# レバー回転安全弁付爪つきジャッキ G-40 および G-40L 分解図

対象製品: G-40, G-40L, ED-40

# G/ED シリーズ リリーススクリュー ASSY 「RSset」の仕様について

リリーススクリュー  
型式：E1344

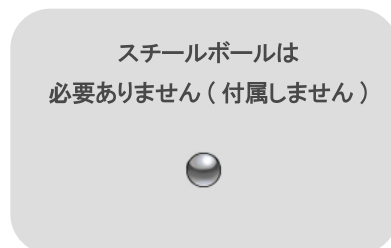
「RSset」はリリーススクリューとOリング（φ7.0）のセットになります。  
現在弊社で取り扱っているリリーススクリュー ASSY はこちら一種類のみにになります。

スチールボールは  
必要ありません（付属しません）

### ◇◇◇ RSset 移行のメリット ◇◇◇

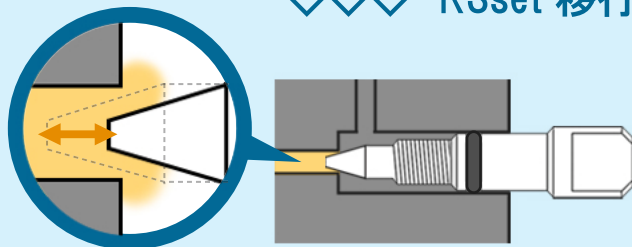
メリット①  
リリーススクリュー先端が鋭くなり  
下降スピードが調整しやすくなりました

メリット②  
スチールボールが不要になりました  
紛失により使用できなくなることが  
無くなります
